仕様書に対する質問回答書

件名：攪拌機購入

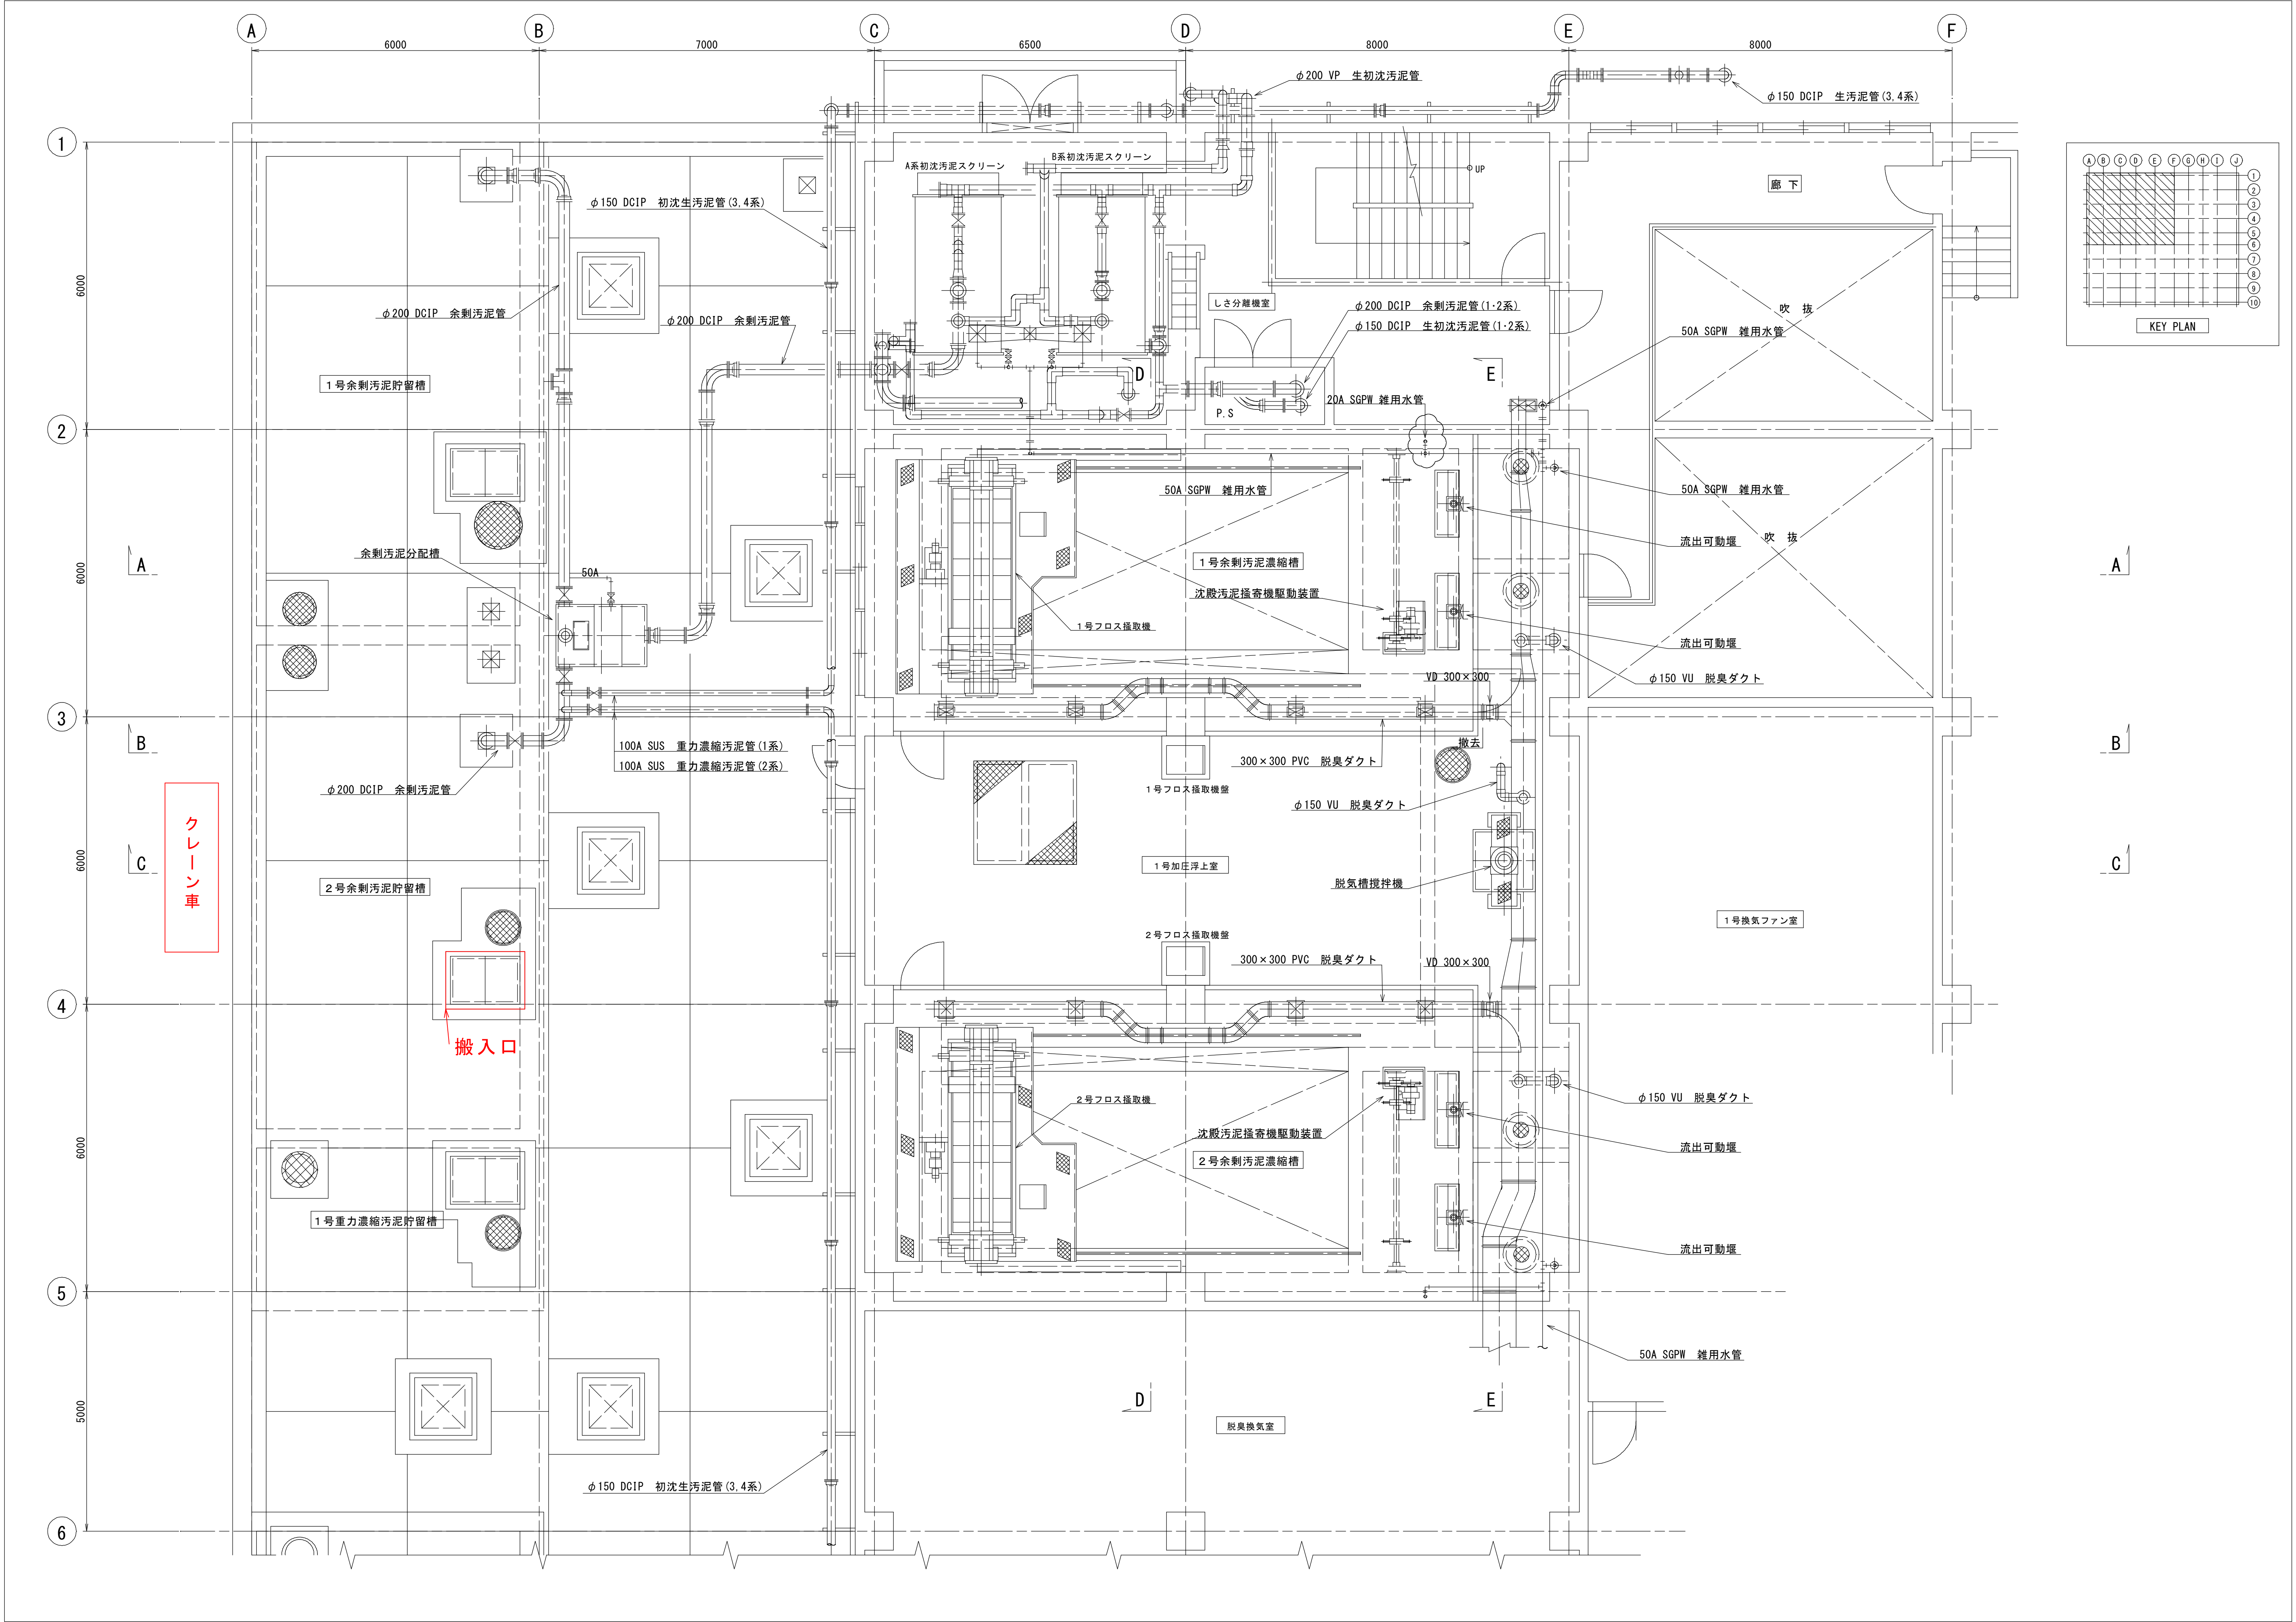
内 容
質問事項	攪拌機の更新にあたり、既設機器の撤去ならびに新設機器の搬入・据付には、汚泥処理棟内への搬入、設置箇所までの横移動および吊上げ作業を要すると考えます。 施工方法検討のため、搬入経路、搬入口、既設吊上設備（天井クレーン、吊上げ装置等）の有無、使用可否をご教示ください。
回 答	汚泥棟前にクレーン車を止めて2階汚泥貯留槽まで吊り上げて搬入させていただきます。
